**AVIS RELATIF À LA PROTECTION
CONTRE LES EVENTUELS EFFETS NOCIFS ET NUISANCES
PROVOQUÉS PAR LES RAYONNEMENTS NON IONISANTS
GÉNÉRÉS PAR DES ANTENNES ÉMETTRICES STATIONNAIRES**

Commune : CHARLEROI - Exploitant : CITYMESH

Référence exploitant : HT04006_A

Rapport n° 4191 / 2024

Figure 1 : Vue en plan des lieux de séjour et des points de contrôle

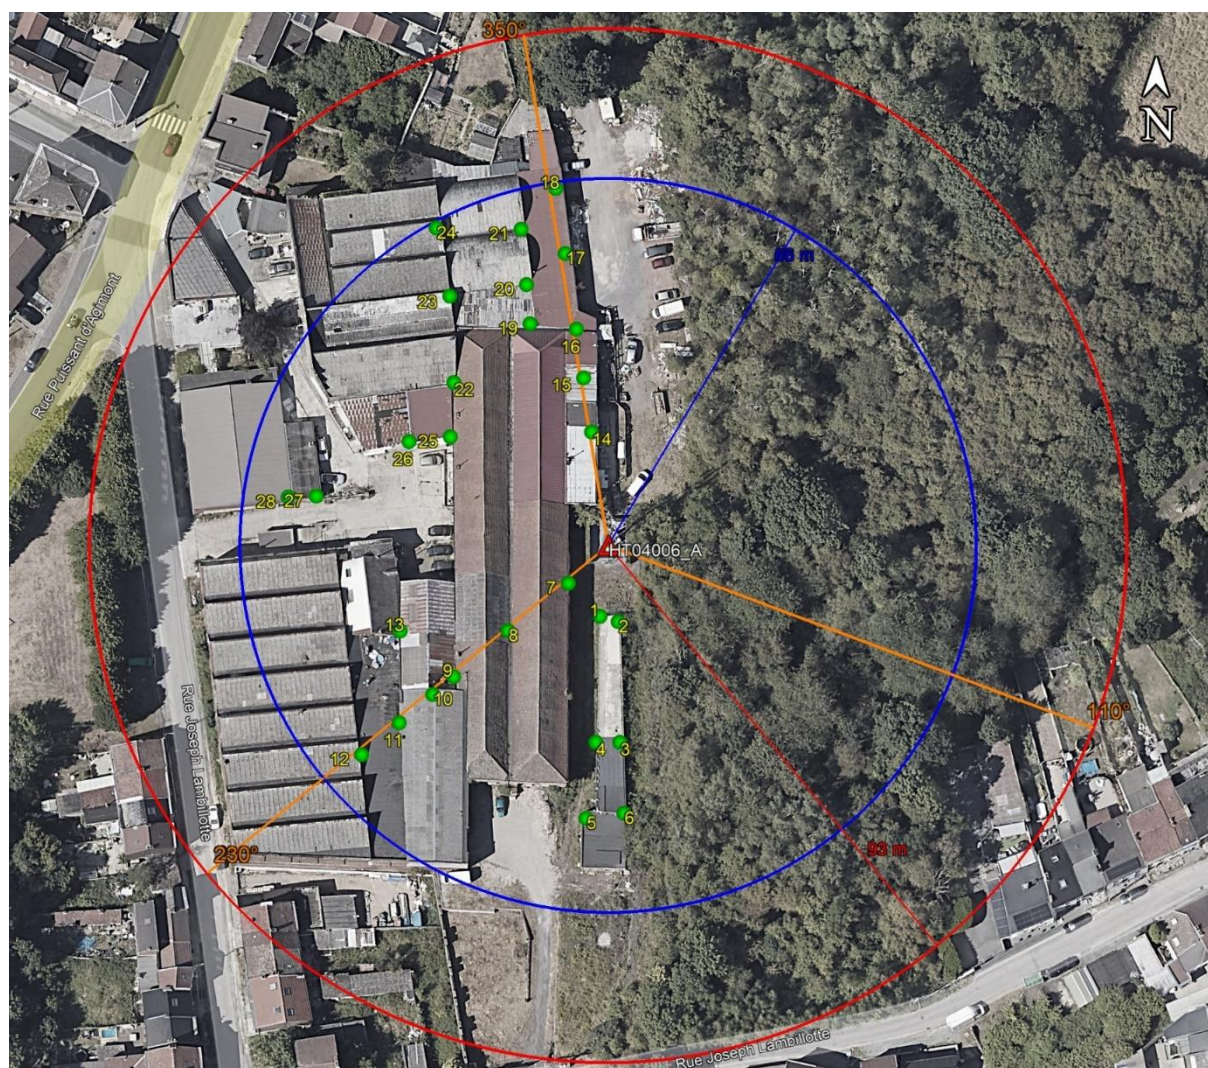
N° point de contrôle	LS	Atténuation (dB)	Indice d'exposition relatif à la limite par installation IE_i
21	LS19	3,0	0,931
20	LS19	3,0	0,886
23	LS22	3,0	0,757
18	LS16	3,0	0,684
24	LS22	3,0	0,631
19	LS19	3,0	0,545
17	LS16	3,0	0,472
22	LS22	3,0	0,352
7	LS7	3,0	0,164
12	LS12	3,0	0,092
13	LS13	3,0	0,087
28	LS28	3,0	0,070
15	LS14	3,0	0,062
14	LS14	3,0	0,057
9	LS9	3,0	0,054
16	LS16	3,0	0,048
8	LS7	3,0	0,044
10	LS10	3,0	0,042
11	LS11	3,0	0,031
27	LS27	3,0	0,021
1	LS1	3,0	0,020
25	LS25	3,0	0,017
4	LS3	3,0	0,015
2	LS1	3,0	0,014
26	LS26	3,0	0,013
3	LS3	3,0	0,013
5	LS5	3,0	0,008
6	LS5	3,0	0,007

En ce qui concerne les antennes de l'installation mentionnées dans le tableau 1, la distance maximale à laquelle la limite pourrait être atteinte, à l'extérieur, est égale à 92,5 m. S'il n'y a pas de LS à une distance inférieure, les antennes respectent forcément la limite d'immission.

Dans le cas des **LS** situés à l'intérieur des bâtiments, une atténuation d'obstacle est prise en compte et il en résulte que la distance maximale à laquelle la limite pourrait être atteinte se réduit à 65,5 m.

En conclusion, les antennes émettrices stationnaires faisant partie de l'installation référencée dans le paragraphe 2 et dont les caractéristiques techniques sont résumées dans le tableau 1 **respectent les limites d'immission** fixées à l'article 4 du décret du 8 décembre 2022 (M.B. du 16.12.2022) modifiant le décret du 3 avril 2009 relatif à la protection contre les éventuels effets nocifs et nuisances provoqués par les rayonnements non ionisants générés par des antennes émettrices stationnaires.

Figure 2 : Vue en plan des installations d'antennes dans un rayon de 300 mètres autour de l'installation faisant l'objet de la demande d'avis

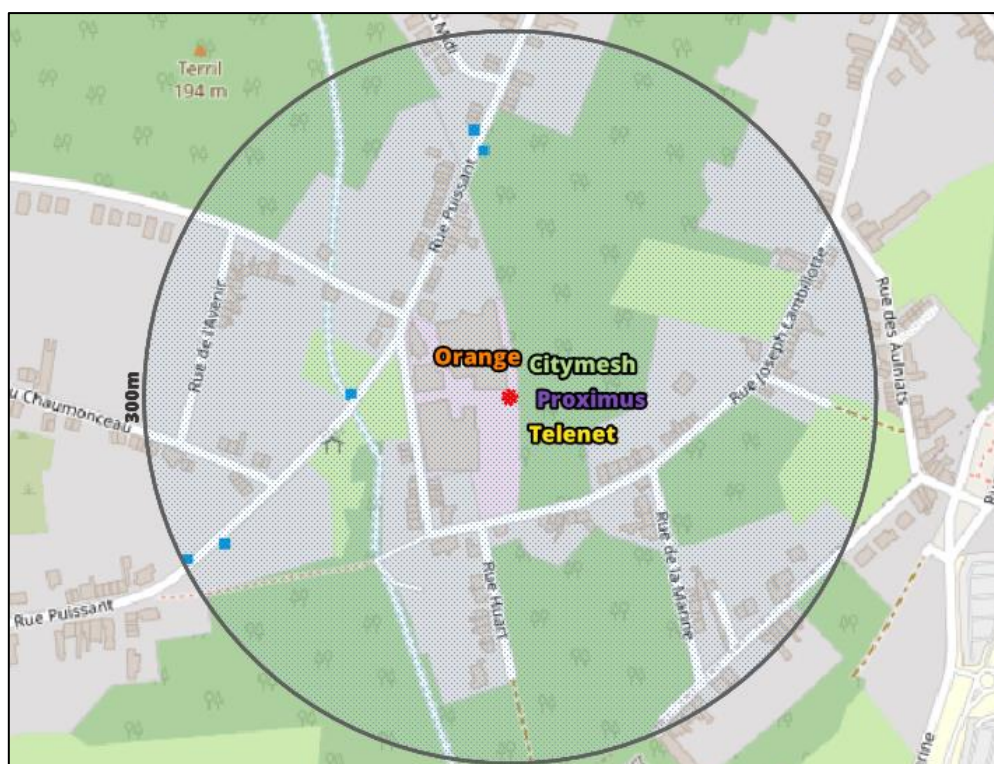
- a) il y a au plus 4 installations d'antennes émettrices stationnaires présentes dans la zone d'évaluation de 300 mètres de rayon représentée dans la figure 2, y inclus l'installation référencée dans le paragraphe 2 : la limite cumulative définie à l'article 4, §2 du décret est nécessairement respectée dans les lieux de séjour à l'intérieur de la zone d'évaluation de 300 mètres de rayon ;

- b) il y a exactement 5 installations d'antennes émettrices stationnaires présentes dans la zone d'évaluation de 300 mètres de rayon représentée dans la figure 2, y inclus l'installation référencée dans le paragraphe 2 et il existe, pour 3 ou 4 de ces installations, un avis attestant le respect de la limite abrogée de 3 V/m : la limite cumulative définie à l'article 4, §2 du décret est nécessairement respectée dans les lieux de séjour à l'intérieur de la zone d'évaluation de 300 mètres de rayon ;

- c) dans tous les autres cas, il a été vérifié que la limite cumulative définie à l'article 4, §2 du décret n'est pas dépassée dans les lieux de séjour sur base du nombre d'installations localisées dans la zone d'évaluation de 300 mètres de rayon représentée dans la figure 2, de leur localisation ainsi que des données inscrites dans la figure 1 et au paragraphe 4 du présent avis et dans les avis attestant le respect de la limite par installation ou de la limite abrogée de 3 V/m relatifs aux autres installations reprises dans la figure 2.

Compte tenu des considérations ci-dessus, il apparaît que l'intensité du rayonnement électromagnétique généré, dans les lieux de séjour situés dans un rayon de 300 mètres autour de l'installation référencée dans le paragraphe 2, par l'ensemble des antennes émettrices stationnaires de l'ensemble des exploitants du même site d'antennes émettrices stationnaires respecte la limite fixée à l'article 4, § 2 du décret.
